Gegenstand:
(Subject) Überprüfung der richtigen Einbaulage der Befestigungsschrauben von QR- bzw. BK-Verbinder an der Spinne.

Betroffen:
(Effectivity) TWIN ASTIR (incl. Trainer) 3000 - 3291
GROB G 103 "TWIN II" 3501 - 3729
(incl. ACRO)

Die Maßnahmen 1 bis 3 können von einer sachkundigen Person durchgeführt werden. Die Durchführung der TM 315-38 ist von einer sachkundigen Person im Bordbuch zu bescheinigen.

Abb. 1 Darstellung der QR- und BK-Verbinder an der Spinne

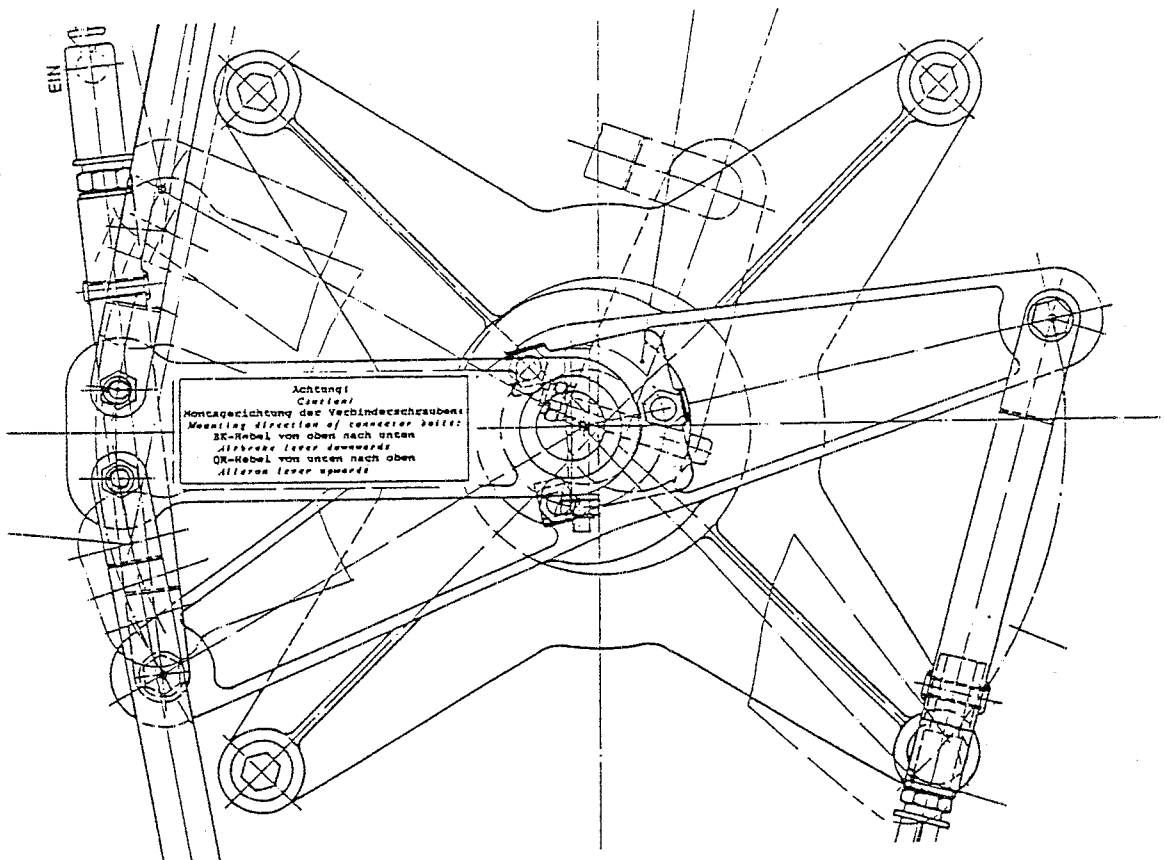
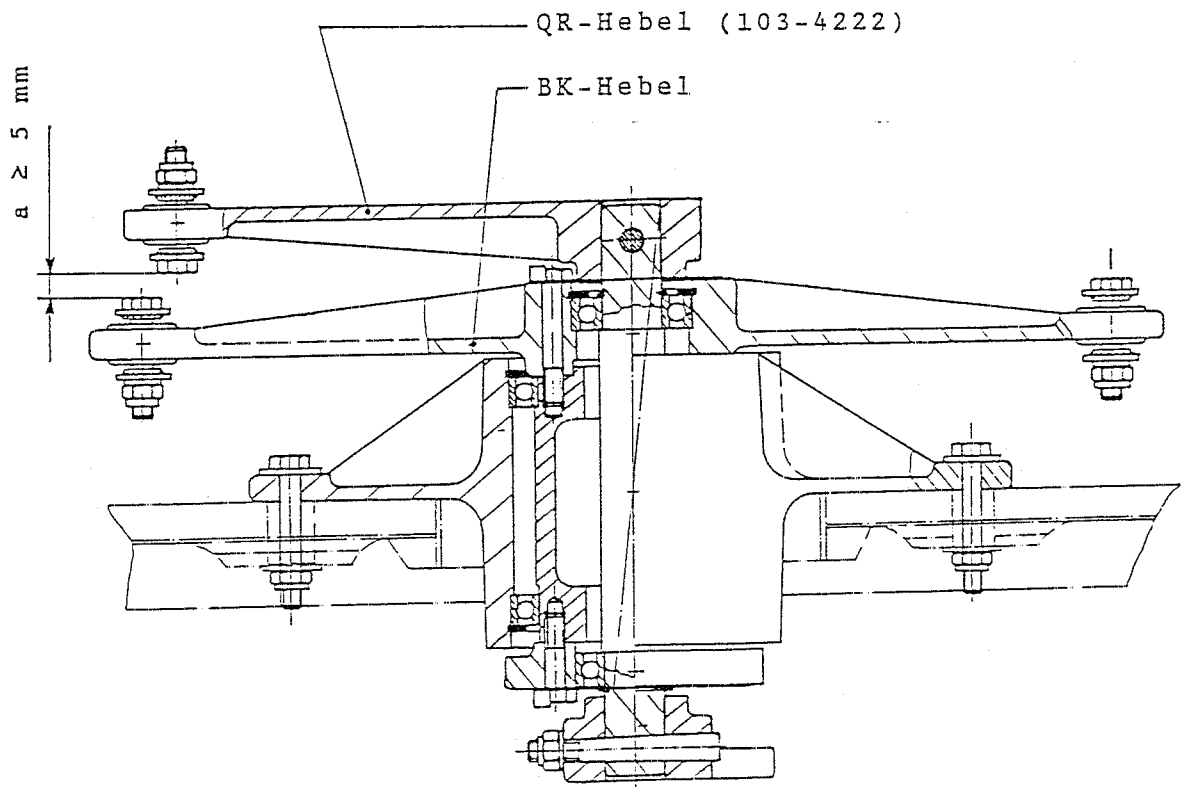
Maßnahmen:
(Instructions) 1. Maßnahme
Überprüfung der richtigen Montage der Verbinderschrauben (s. Abb. 1):
1.1 Folgende Montagerichtung der Schrauben ist vorgeschrieben:
- am BK-Hebel von oben nach unten
- am QR-Hebel von unten nach oben
1.2 Mindestabstand:
Die Schraubenköpfe müssen voneinander einen Mindestabstand $a = 5$ mm besitzen.

Alle Schrauben, bei denen bei der Überprüfung eine falsche Einbaulage festgestellt wurde, sind auszubauen und unter Beachtung der richtigen Einbaulage gemäß Abb.1 - unter Verwendung von neuen Stopfmuttern - zu montieren.

3.2 Aufkleben des Schildes (siehe auch Abb. 1) mit Klebstoff (z.B. PATTEX)
